新竹縣政府工程查核代表照片表

工程名稱：112 田徑場跑道修繕工程

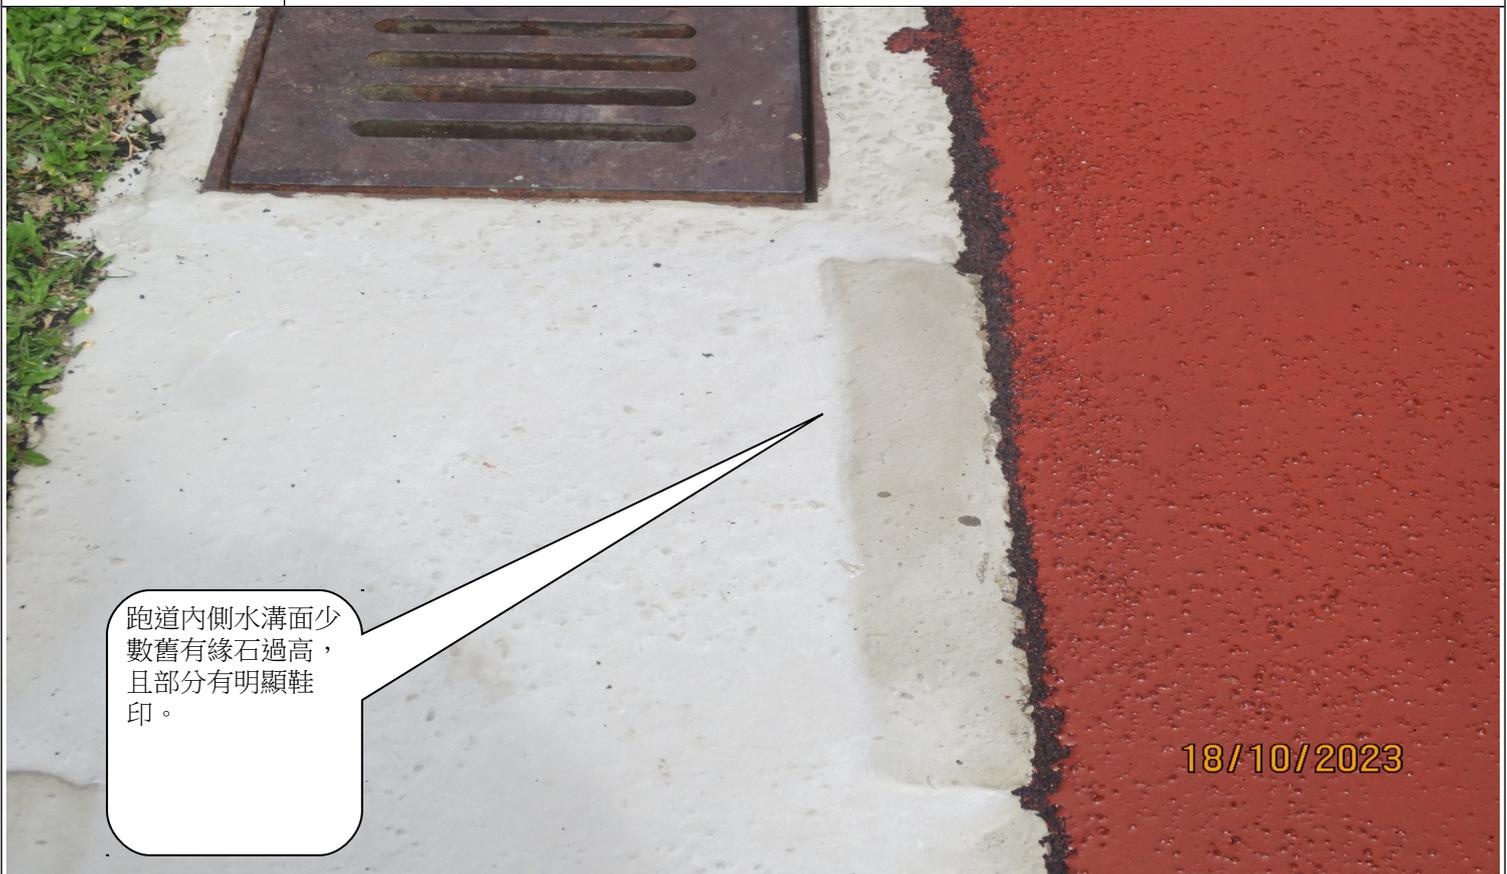
)跑道內側水溝面少數舊有緣石過高，且部分有明顯鞋印。

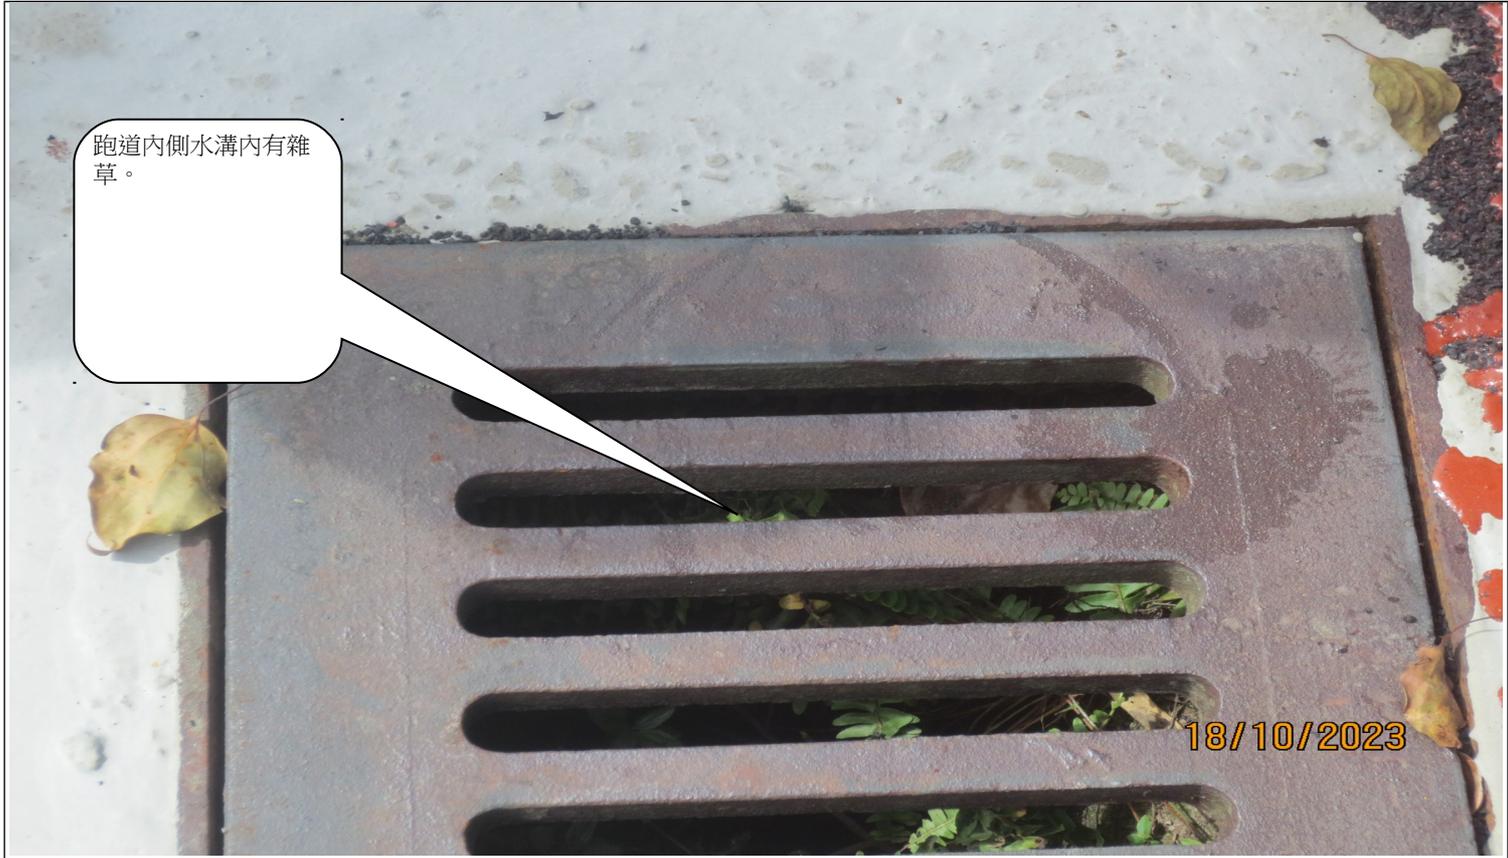
說明	跑道內側水溝內有雜草。
----	-------------

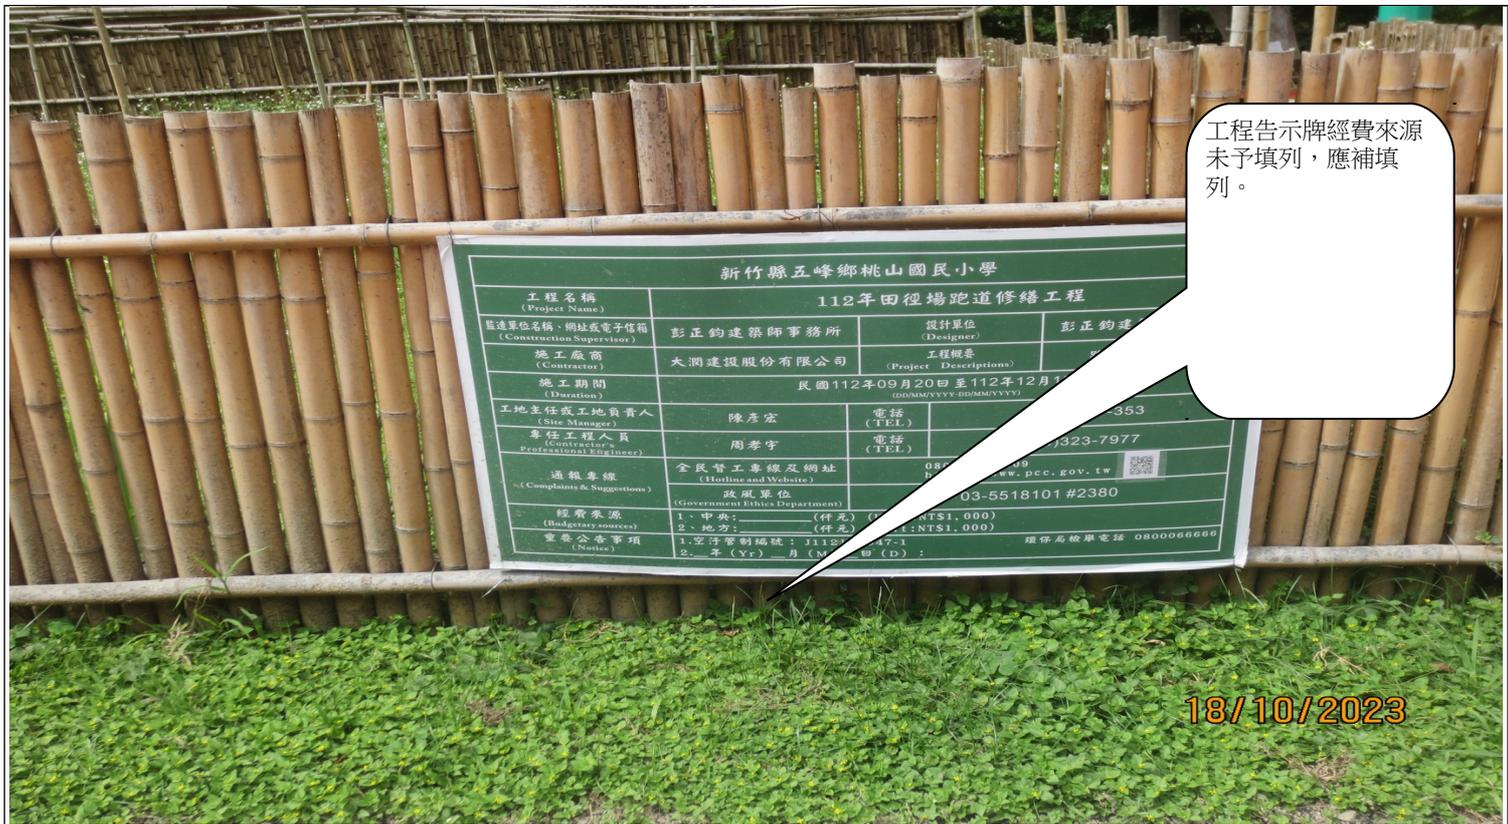
工程告示牌經費來源未予填列，應補填列。

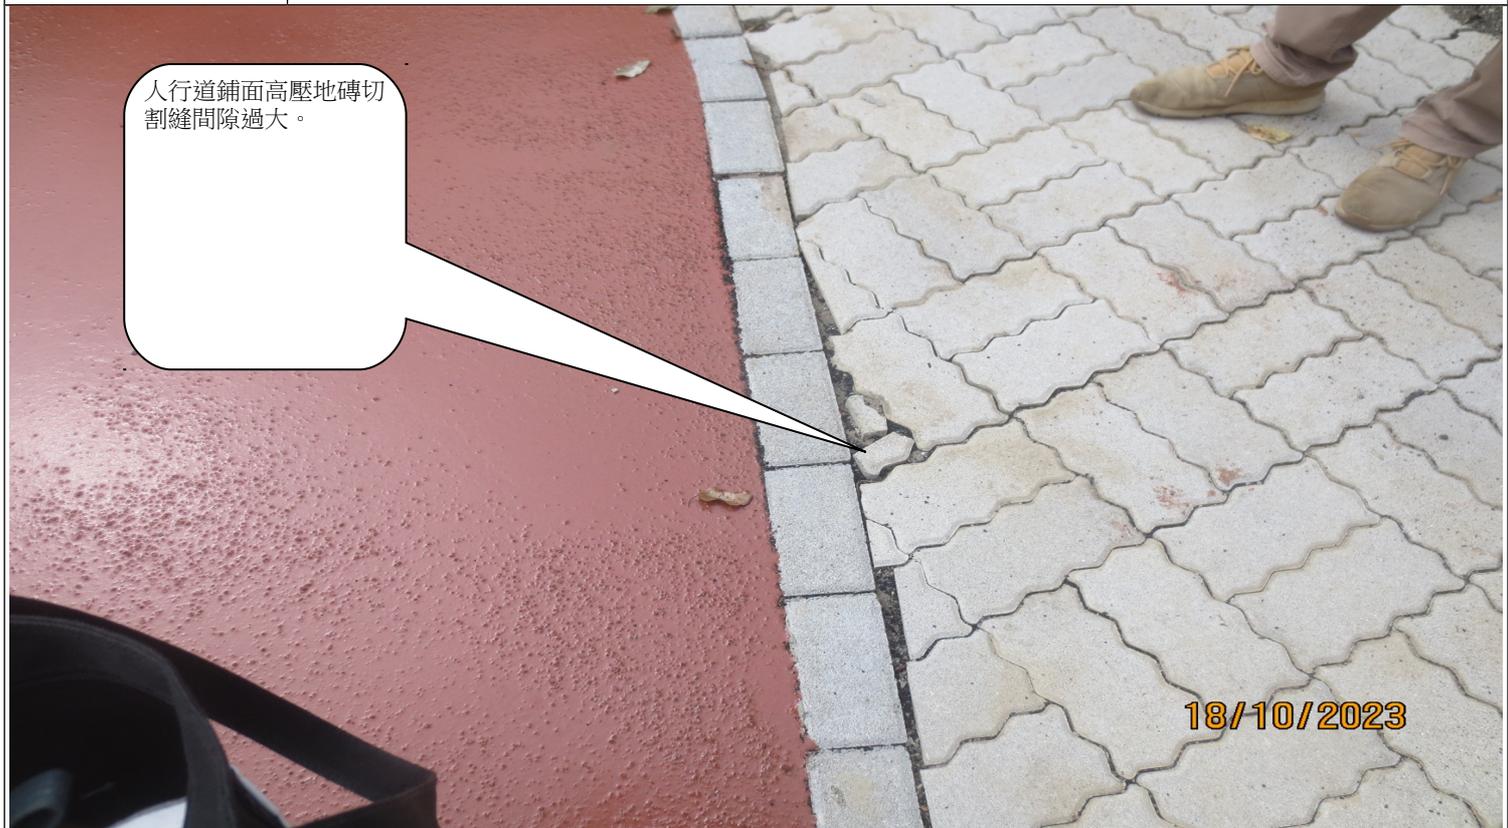
人行道鋪面高壓地磚切割縫間隙過大。
